Assunto: JFE - Relatório sobre Petição n.º 28/XV/1ª - Salvar a muralha e a guarita do Baluarte do Livramento

PARECER

Prolongamento da Linha Vermelha entre São Sebastião e Alcântara do Metropolitano de Lisboa

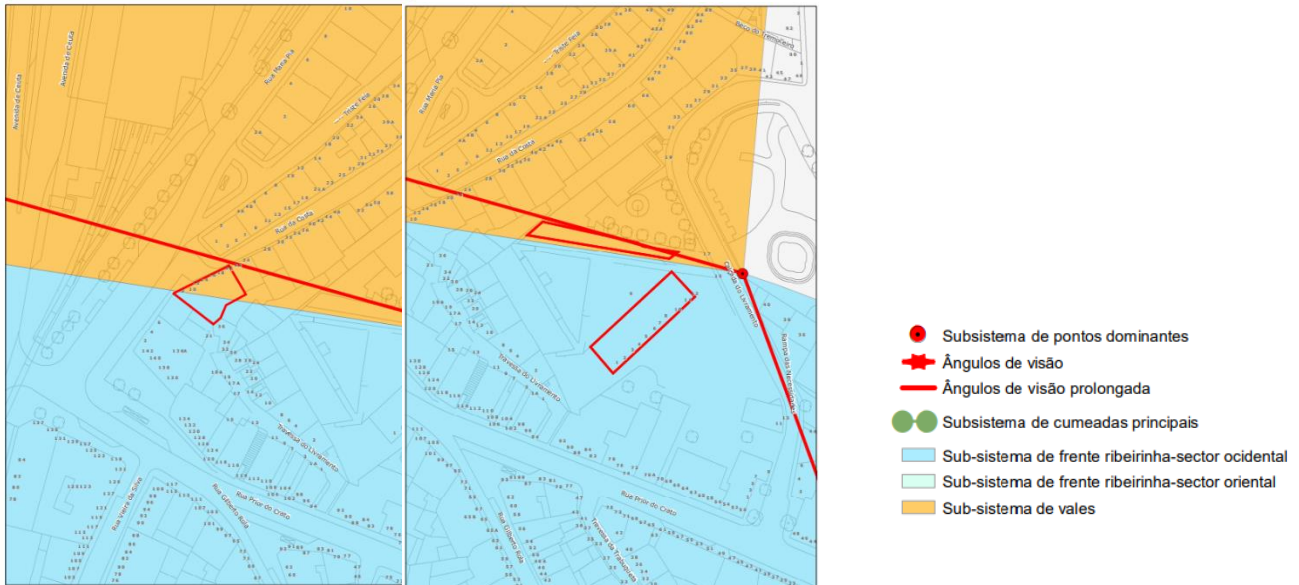
Mas de acordo com planta do PDM exposta acima percebe-se que o Viaduto previsto se encontra no ângulo de visão do subsistema de pontos dominantes junto ao Baluarte do Livramento.
